Beschlussvorlage 2024/392	Referat	Baureferat
	Abteilung	Abt. 32, Stadtplanung
	Verfasser(in)

Bebauungsplan mit Grünordnungsplan Nr. 95 für das Gebiet östlich und westlich der Friedberger Ach in Friedberg
- Beratung der Stellungnahmen aus der frühzeitigen Beteiligung -

2104
- exemplarische
Ansicht Balkone
02.07.2024 u.s.

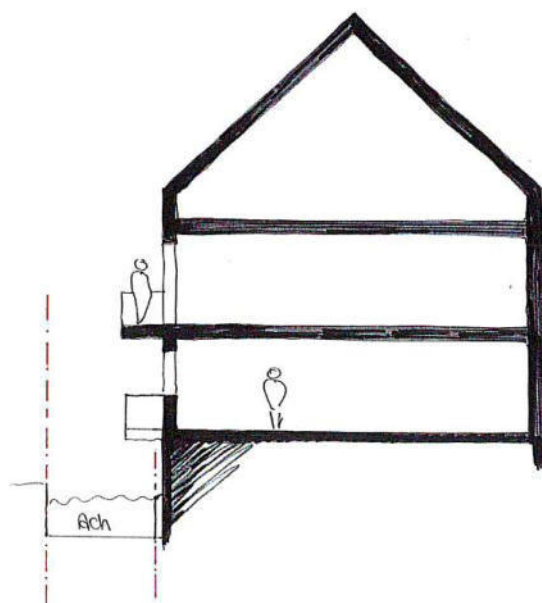
Bereits mit Datum vom 30.06.2023 haben wir Ihnen Plandarstellungen übermittelt. Wir fügen Ihnen hier ergänzend noch eine komplette Westansicht der gewünschten Gestaltung des Bestandshauses und der angedachten Balkone einschließlich Schnitt an.

Lukarnen werden nur für die Bauräume A bis E zugelassen. Mit der geänderten Festsetzung der Erhöhung der Wandhöhe im Bauraum F um 1,25 m und der noch zusätzlich gewünschten Zulässigkeit von Lukarnen würde die Ansicht der Bebauung im Bauraum F von der Friedberger Ach her betrachtet, eine viergeschossige Bebauung ermöglichen. Dies ist aus stadtplanerischer Sicht nicht gewünscht. Die Lukarnen dürfen jedoch innerhalb der möglichen Wandhöhe hergestellt werden.

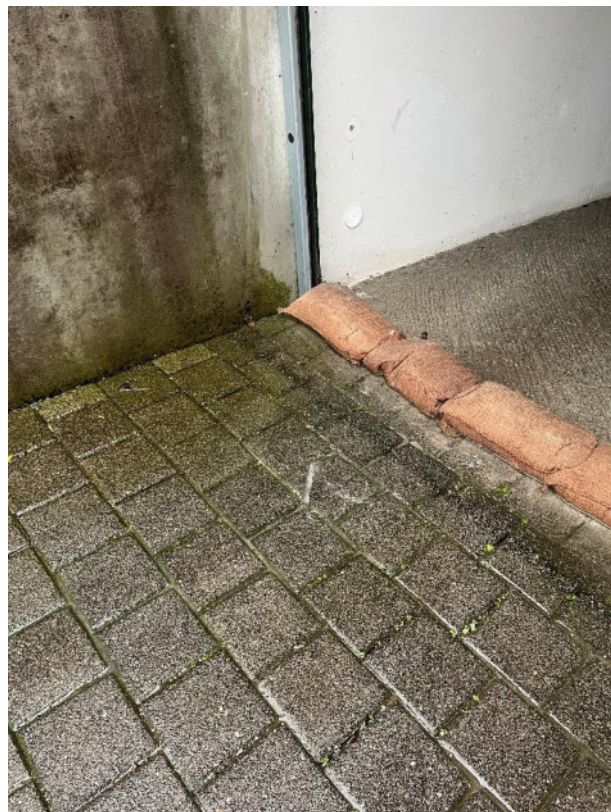
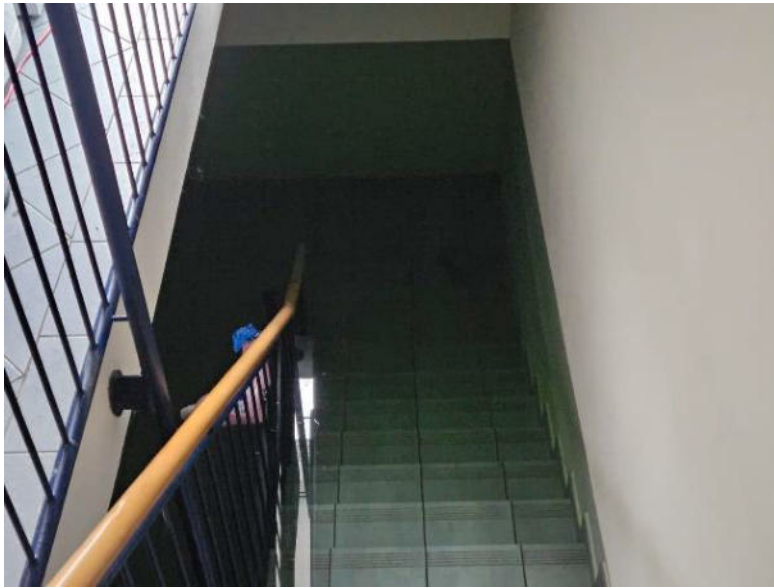
Soutterrainfenster [REDACTED] Unterm Berg 42. Wasser kam von Aussen über die Fenster in den Keller. Keller selbst ist mit WU Beton ausgeführt.

Wasser im Kellerabgang. Wasser stellt den Grundwasserspiegel dar. Es lief aus dem Haus nach Aussen in den Kellerabgang.

Der Hinweis wird zur Kenntnis genommen. Die Festsetzungen des Bebauungsplanes, speziell die festgesetzte Höhe des Erdgeschossfertigfußbodens (unterer Bezugspunkt für Wandhöhe und Gebäudehöhe) berücksichtigt das anstehende Grundwasser. Des Weiteren beinhaltet der Bebauungsplan Festsetzungen dazu, dass Keller bzw. Kelleröffnung (Kellerfenster; Türen, etc.) wasserdicht umzusetzen sind.
